Mission régionale d'autorité environnementale
Provence-Alpes-Côte d'Azur

**Avis de la Mission Régionale
d'Autorité environnementale
de Provence-Alpes-Côte d'Azur
sur le programme d'aménagement hydraulique de lutte
contre les crues et les inondations du
Pansard et du Maravenne et sur la mise en
compatibilité du PLU de la commune de La Londe-les-
Maures (83)**

n° GARANCE – 2020–2623

n° MRAE –2020APPACA41

Figure 2: stratégie d'aménagement du projet. Source : notice explicative et étude d'impact.

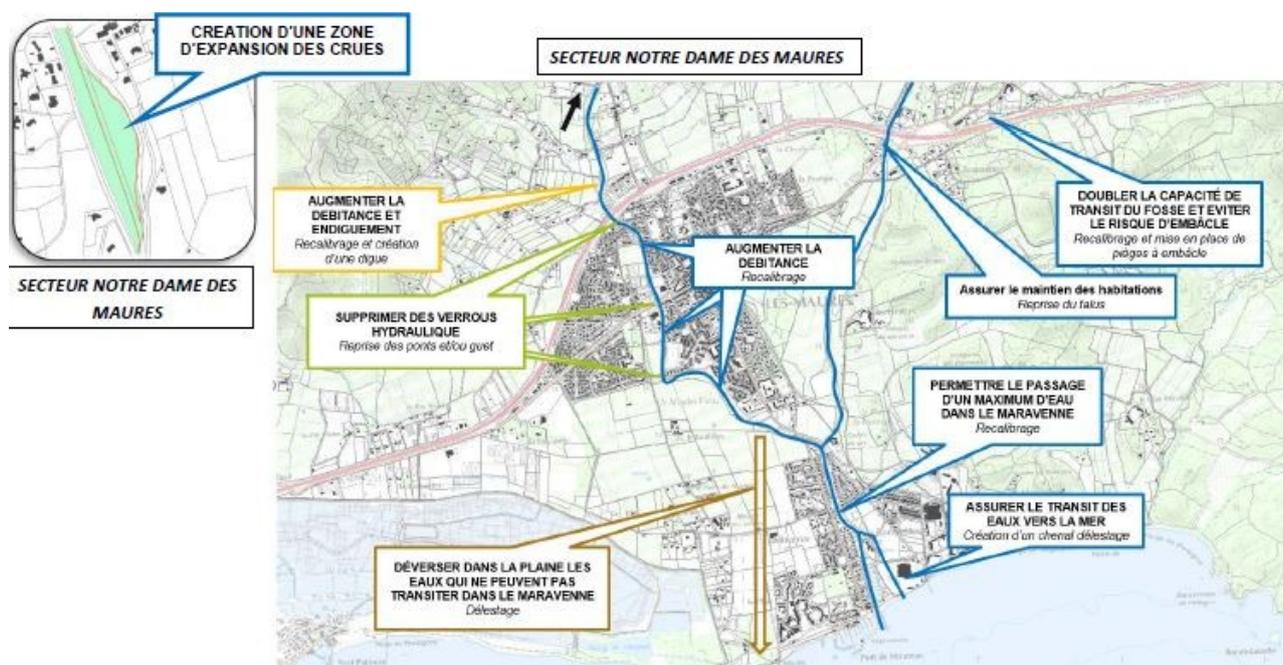
Le dossier transmis à la MRAe s'avère peu structuré empêchant le lecteur d'appréhender l'ensemble de la démarche d'évaluation environnementale conduite.

Les principes d'aménagement et la localisation des différents types d'intervention (décomposés en 21 aménagements) sont présentés de façon claire dans le dossier (figures 2 et 3). En revanche, le détail de chaque aménagement n'est pas clairement présenté, ni illustré. Il manque notamment, dans le dossier nommé « Etude d'Impact » des plans-masse précis de chaque aménagement permettant de comprendre le projet par rapport à l'état initial et de visualiser clairement l'emprise des aménagements et l'emprise des zones de chantier.

La MRAe recommande de préciser les caractéristiques des différents aménagements dans l'étude d'impact au moyen de notes explicatives et d'illustrations appropriées (plans à échelle suffisante, coupes, photographies) permettant de comprendre les modifications engendrées par le projet par rapport à l'état actuel.

Figure 3: Localisation des aménagements (secteur aval). Source : évaluation des incidences Natura 2000

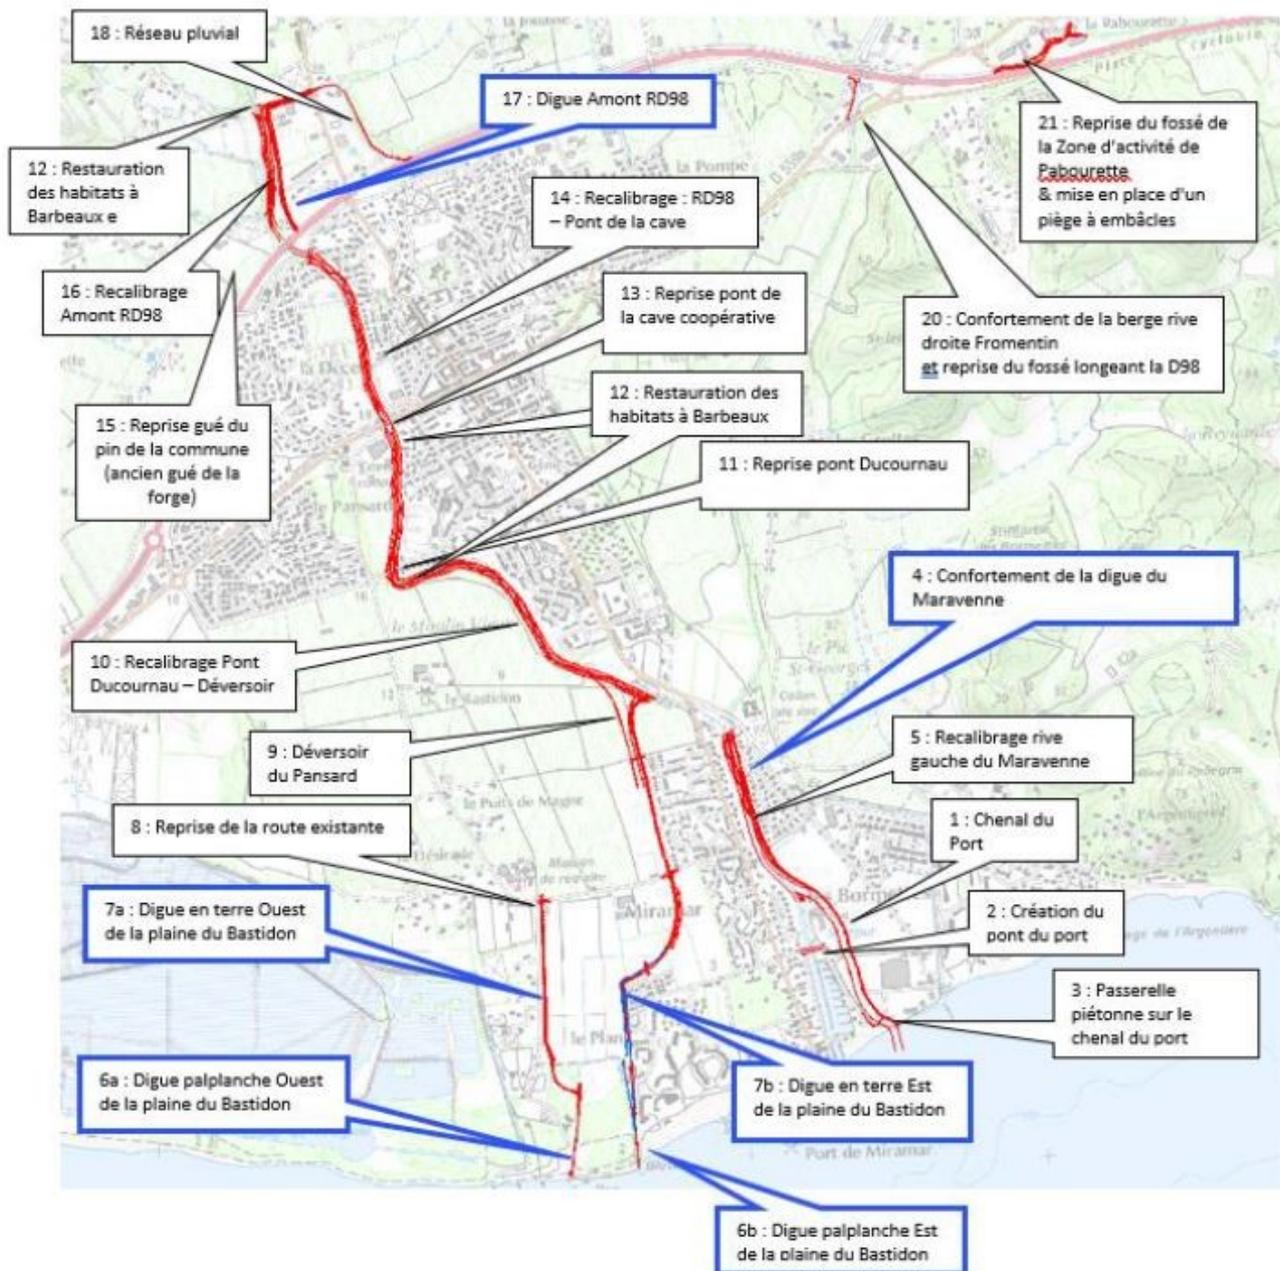
D'une manière générale, si les principes généraux des aménagements sont exposés, l'ensemble du dossier manque de précision sur le détail des aménagements. En particulier, le volet paysager aurait dû être l'occasion d'apporter une vision claire des aménagements projetés et de leur impact sur le paysage, ce qui n'est pas le cas. La lisibilité des cartes présentant les aménagements n'est pas suffisante et la légende est parfois incomplète ou ses couleurs ne correspondent pas aux motifs représentés sur la carte.
